Mission régionale d'autorité environnementale

AVIS DÉLIBÉRÉ

SUR LE PROJET DE « FERME ÉOLIENNE DE LA MARETTE »

n° PDL-2022-6552

Figure 167 : Variante d’implantation n°1 et sensibilité en phase d’exploitation

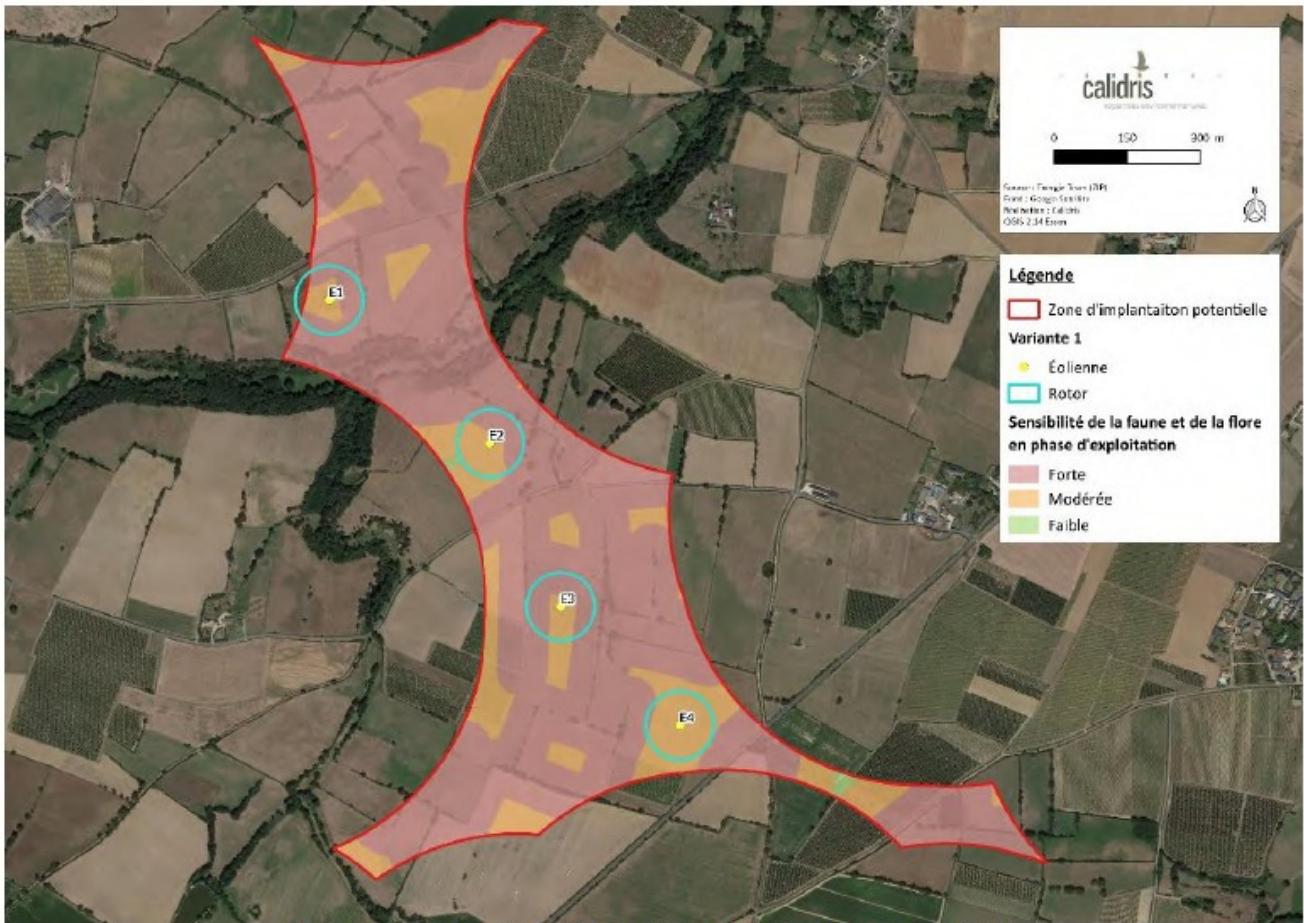
Du point de vue paysager, les variantes 1 et 2 proposent un schéma d'implantation au profil et à l'orientation similaire, avec un alignement des machines suivant un axe nord-ouest/sud-est. La variante 3 nécessite une implantation en deux axes parallèles qui génèrent des irrégularités et des superpositions donc un manque de lisibilité et de cohérence dans le paysage.

D'un point de vue environnemental, la variante 1 est apparemment la moins défavorable, principalement en raison de son éloignement des zones de sensibilité des chiroptères et des oiseaux en période de reproduction, ainsi que du ruisseau du Javoineau (160 mètres) et d'habitations (distance minimale de 568 m). Néanmoins, tout comme les deux autres variantes, elle n'évite pas le survol des pales sur des zones qualifiées à sensibilité forte pour les chiroptères et ne semble intégrer « l'effet lisière » qu'avec le principe d'un recul de 50 mètres minimum. Le risque de collision est donc qualifié de modéré à fort en phase d'exploitation au niveau des quatre éoliennes dont l'implantation ne respectera pas les préconisations Eurobats¹⁰. Ces dernières privilégient un éloignement minimal de 200 mètres entre les lisières boisées ou les haies et les éoliennes en bout de pale afin de limiter les risques de mortalité de chauves-souris.

L'éloignement adopté pour l'implantation des quatre éoliennes par rapport aux haies (distance du mât au boisement, bosquet ou haie la plus proche E1 = 73 m ; E2 = 72 m ; E3 = 75 m ; E4 = 112 m) démontre une recherche d'évitement insuffisante ou l'absence de solution plus favorable et maîtrisable compte tenu du contexte local.

D’ailleurs, la méthode de calcul retenue, mais non développée, pour déterminer la distance des zones sensibles (tableau 31 p 102) semble manquer de fiabilité puisqu’elle s’affranchit du critère topographique.

- d’examiner des solutions de substitution raisonnables à l’échelle des deux intercommunalités et d’en faire une analyse comparée au niveau environnemental afin de démontrer le caractère optimal du choix retenu ;
- de faire la démonstration de la recherche de variantes de moindre impact sur le site retenu ;
- d’intégrer dans l’analyse et les choix un recul de 200 mètres par rapport aux haies et boisements.
